CCR-VIA -- COMITATO DI COORDINAMENTO REGIONALE PER LA VALUTAZIONE D'IMPATTO AMBIENTALE

Giudizio n° 4177 Del 14/03/2024
Prot. n° 24/091633 Del 01/03/2024

Oggetto: Progetto per la costruzione e successiva gestione di un impianto di messa in riserva e trattamento rifiuti non pericolosi

Tipo procedimento: Verifica di Assoggettabilità a VIA ai sensi dell'art. 19 del D.Lgs. 152/06 e ss.mm.ii.

Carta Geomorfologica dei Bacini Idrografici - 1989/91 - orli di scarpata di origine fluviale
TIPOLOGIA, STATO

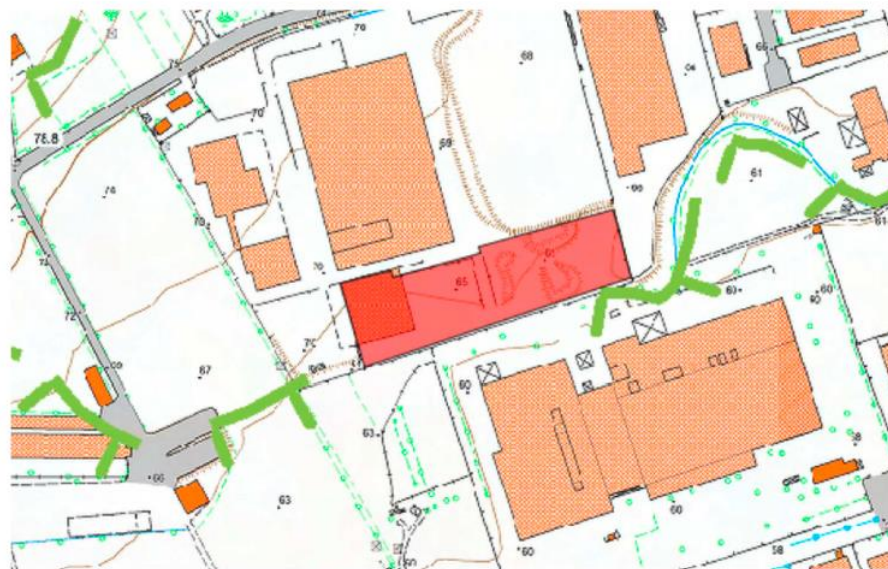
Il tecnico afferma che dalla cartografia si evince che il sito è interessato da graficismo di scarpata che, puntualmente, parte dal confine dell'impianto allontanandosene. Dalla carta geomorfologica del PAI risulta **orlo di scarpata di origine fluviale o torrentizia.**

Non attivo.

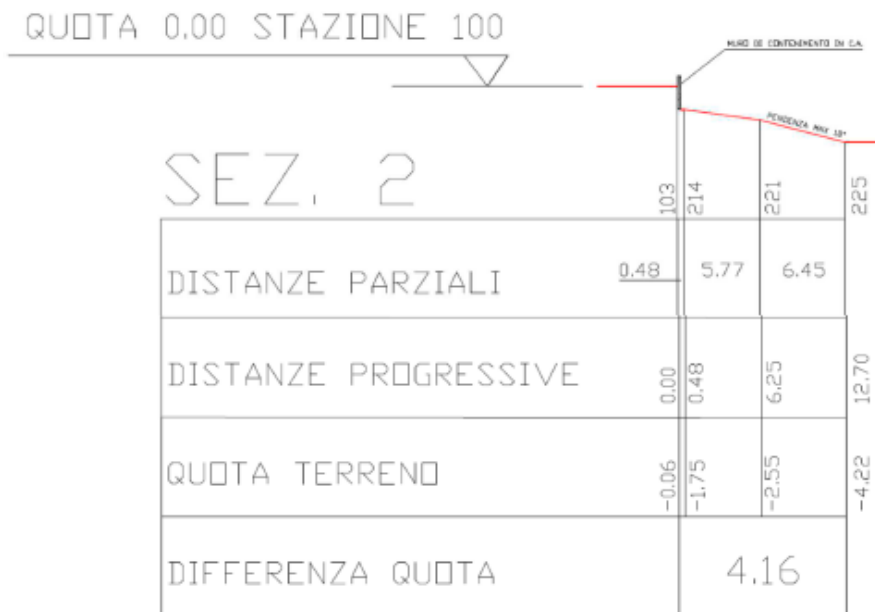
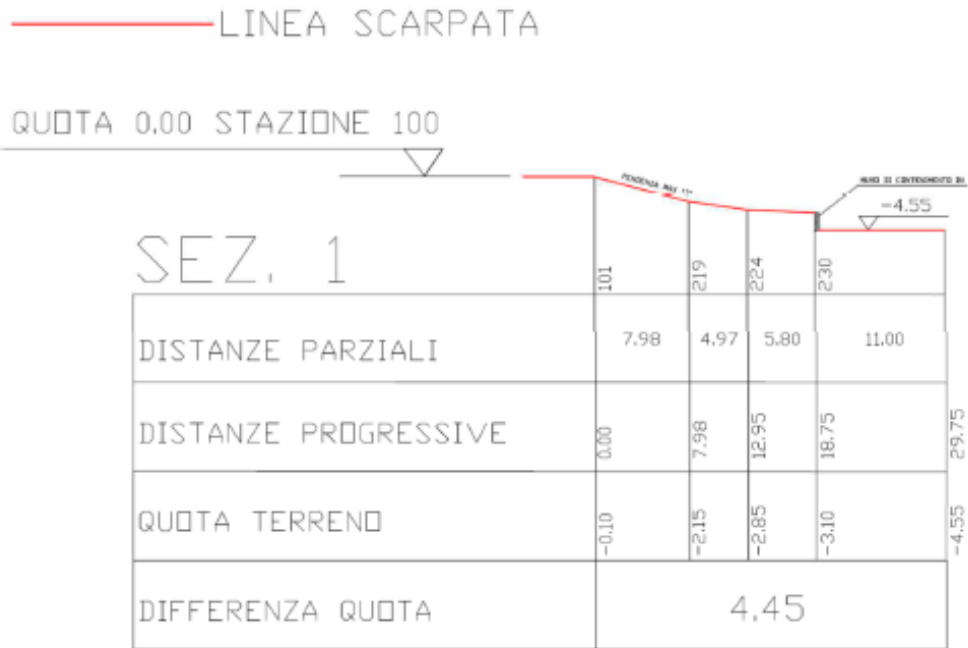
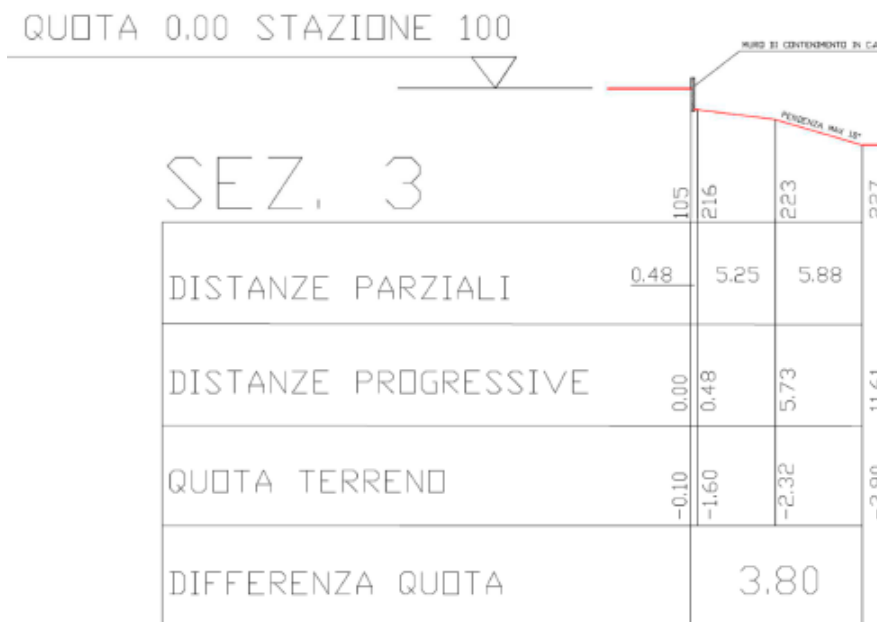
In data 05/02/2024 il tecnico incaricato dalla Ditta ha effettuato i rilievi utili alla definizione della situazione. Sono stati rilevati n. 3 profili di scarpata. Il tecnico ha allegato l’elaborato denominato “RILIEVO TOPOGRAFICO”, a firma del tecnico incaricato geom. Giorgio Di Giovangiaco, di seguito si riportano i punti di rilievo e la ricostruzione dei profili stessi:

Il tecnico riporta la tabella di riepilogo dei dati per ciascuna sezione per la verifica della sussistenza dei criteri della definizione di scarpata.

Altezza [m]	Pendenza massima [°]
sezione 1	4,45	13
sezione 2	4,16	18
sezione 3	3,80	18

Il tecnico afferma che dai rilievi effettuati si rileva che **il vincolo di scarpata in realtà non sussiste sulla base della definizione e della tipologia di scarpata per la situazione di cui in parola.**

Per quanto sopra esposto e nelle more dell'attivazione del procedimento appena descritto **il Comune afferma che nella porzione interessata**, indicata nella nota prot. n. 2031 del 14/02/2024, **il vincolo di scarpata non sussiste in quanto l'angolo massimo del pendio è pari a 18° e quindi minore di 45°.**

PRESO ATTO che dalla consultazione della documentazione esaminata risulta che il pendio ha l'angolo massimo pari a 18° e quindi non definibile come scarpata ai sensi del punto 2 dell'Allegato F.

Per quanto sopra esposto e nelle more dell'attivazione del procedimento appena descritto con la presente si può affermare che nella porzione interessata, indicata nella nota prot. n. 2031 del 14/02/2024, il vincolo di scarpata non sussiste in quanto l'angolo massimo del pendio è pari a 18° e quindi minore di 45°.
